Høringsuttalelse til NVE vedrørende Statkraft Energi AS sin konsesjonssøknad på oppgradering av Aura kraftverk (Aura II)

Saksnr.: 202511633

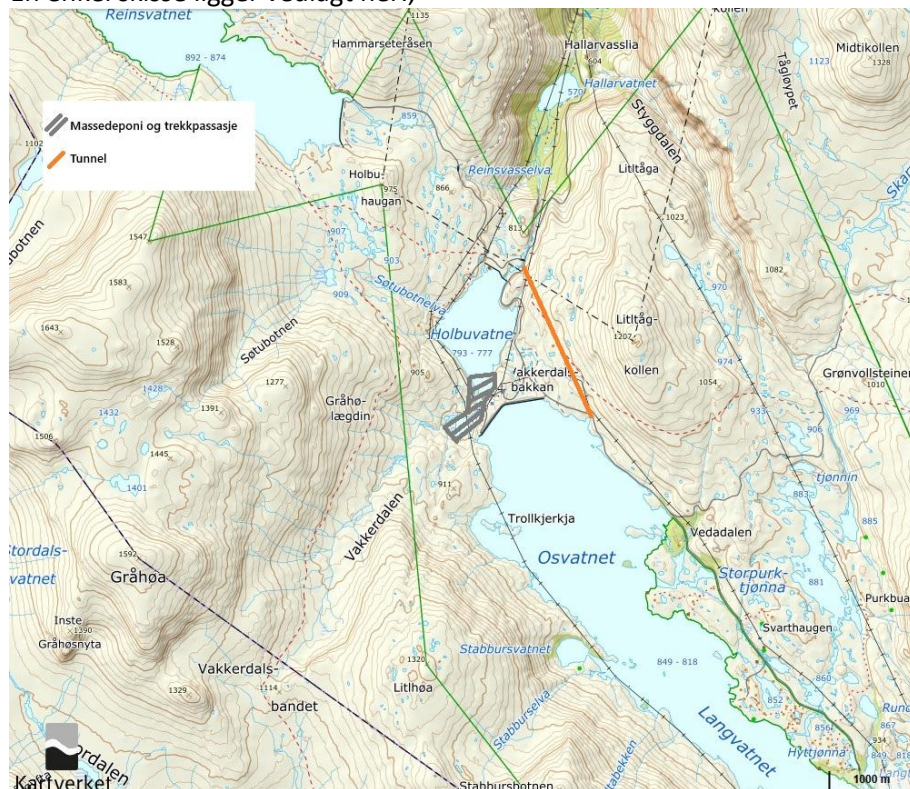
C. Vurdere terrengtilpasninger for å bedre forholdene for trekk nedstrøms Osbudammen.

Fjellstyrene mener det må stilles krav om terrengtilpasninger nedstrøms Osbudammen, og at det skal forsøkes og reetablere det historiske gamle villreintrekket i området (ref. Øystein Mølmen sin rapport fra 1978).

Statkraft har foreslått en massefylling i Holbuvatnet, og legge om eksisterende bilvei i dette området, noe av disse massene bør kunne brukes til å reetablere et gammelt trekk mellom villreinområdene, og legge til rette for en terskel/ler i Holbuvatnet.

Det må også sees på om det kan lages en mulig passasje for trekk i området, ved nytt pumpehus/dammen. Da villreinen i dag oftere kommer ned den fjellryggen mot dammen.

Fjellstyrene mener også at det bør ilegges et krav om at veien ved Holbua legges i tunnel, for å fjerne all ferdsel i den eventuelt restaurerte trekkpassasjen.
